**DIPARTIMENTO DEI VIGILI DEL FUOCO, DEL SOCCORSO PUBBLICO E DELLA DIFESA CIVILE  
DIREZIONE CENTRALE PER LA PREVENZIONE E LA SICUREZZA TECNICA  
AREA PREVENZIONE INCENDI**

PROT. n° P235/4106 sott. 40/DI

**OGGETTO:** Deposito di gas G.P.L. ad uso civile, in serbatoio fisso interrato da 2,750 mc con rivestimento epossidico e protezione catodica.

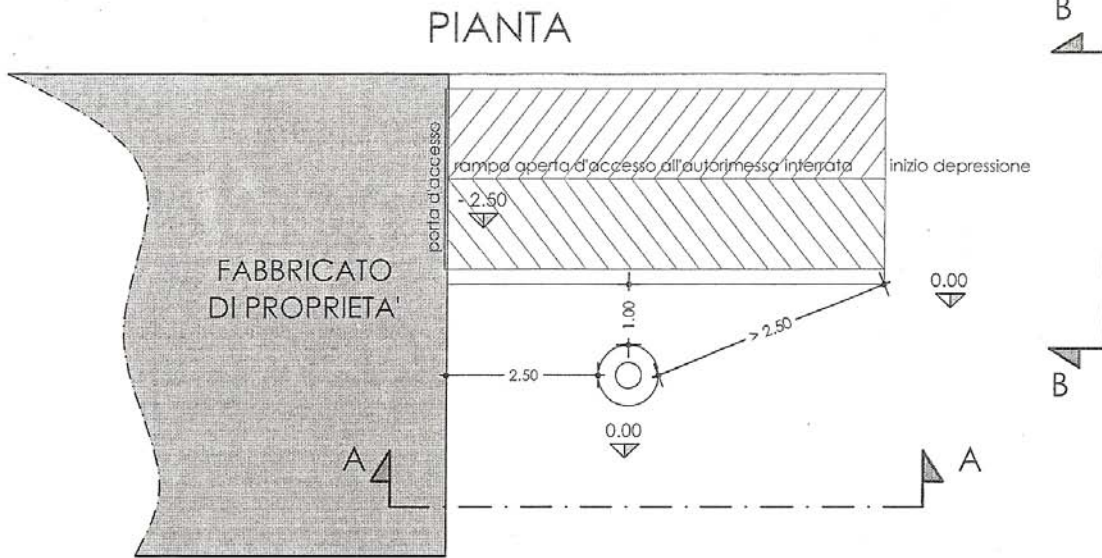
Un serbatoio interrato di gas gpl da lt. 2750, è stato installato a mt. 2,50 dal fabbricato di proprietà, ed a mt. 1,00 da un muro di sostegno del terreno, di altezza mt. 0,50 oltre il pozzetto del serbatoio, delimitante una rampa scoperta, in depressione rispetto al serbatoio stesso, di accesso ad un' autorimessa interrata.

- La rampa aperta, in quanto tale, non impone alcuna distanza di sicurezza, non trattandosi di fabbricato (deve essere paragonata ad un vialetto, ad una strada interna, ad un'area transitabile, ad un marciapiede ecc). Pertanto, avendo realizzato un muro di contenimento del terreno, bisogna rispettare solo ed esclusivamente la distanza di mt. 1,00 dal muro stesso.

Alla distanza di mt. 1,00 dal serbatoio non esistono comunicazioni poste al piano di posa del serbatoio, comunicanti con la rampa stessa, in quanto il muro di sostegno si eleva dal piano di posa del serbatoio di 50 cm. La comunicazione posta al piano di posa del serbatoio, inizio della rampa scoperta, è posta a distanza maggiore di mt. 2,50.

SEZIONE A-A (quesito 1)

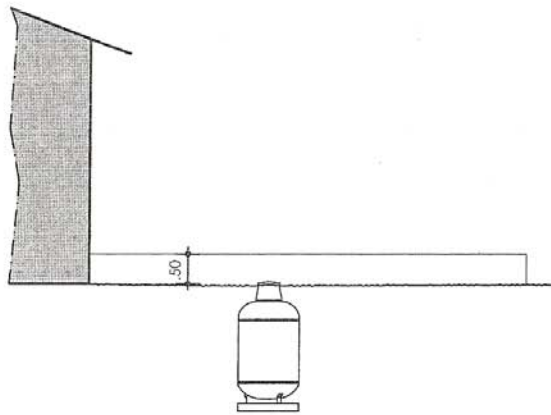
Nel quesito il tecnico considera la rampa non avente comunicazioni con il piano di posa del serbatoio, in quanto separata da un muretto di separazione alto 0,50 metri.

Questo Comando ritiene la suddetta misura non sufficiente a contenere l'eventuale dispersione di una nube di gas gpl, nel caso di serbatoi interrati. Il titolo III punto 7.2 suggerisce chiaramente la predetta misura per i serbatoi fuori terra, in alternativa all'interramento dei serbatoi, per la riduzione delle distanze di sicurezza. In questo caso l'altezza minima di 0,50 metri, tiene conto che si somma all'altezza del serbatoio, determinando una maggiore capacità di contenimento di un eventuale nube.

- 1) Che distanza deve rispettare il serbatoio di gas gpl da una rampa, non avente comunicazioni poste al piano di posa del serbatoio comunicanti con piani interrati?

A parere dello scrivente si dovrebbe rispettare la distanza di mt. 1,00 (piazzola di posa del serbatoio o protezione da urti veicolari) essendo quindi ammissibile la soluzione prospettata.

Con riferimento al quesito posto dallo Studio Tecnico Associato XXXXX inerente l'argomento indicato in oggetto, si ritiene che la distanza di sicurezza tra il serbatoio di G.P.L. e la rampa di accesso all'autorimessa interrata deve essere determinata con riferimento al punto 7, comma 1, lettera a) dell'allegato al D.M. 14 maggio 2004.

Al riguardo, valutata la situazione rappresentata nel disegno allegato, si ritiene che l'apertura posta al piano di posa del serbatoio rispetto alla quale deve essere garantita la distanza di sicurezza di cui al punto 7, comma 1, lettera a) del D.M. 14/05/2004, sia rappresentata, nel caso specifico, dalla porta di accesso dell'autorimessa, in quanto apertura comunicante con locale posta al di sotto del piano di campagna.

SEZIONE B-B (quesito 1)

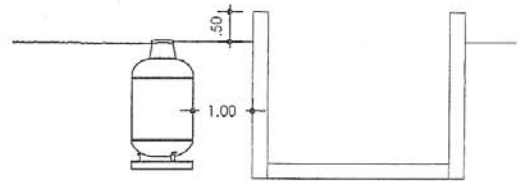
- 2) Si chiede in alternativa, qualora non venisse accettata la soluzione sopra prospettata, che altezza dovrebbe avere il muro, o un eventuale dislivello tra il serbatoio e la comunicazione con il piano interrato?

A parere dello scrivente l'altezza di cm. 50 (paragonabile ad un muro di interposizione) è un dislivello accettabile.

Tenuto conto di quanto sopraconsiderato, a parere di questo Comando l'altezza del muro potrebbe essere considerata empiricamente sommando l'altezza dell'elemento pericoloso più alto del serbatoio fuori terra di capacità corrispondente, più 0,50 metri.
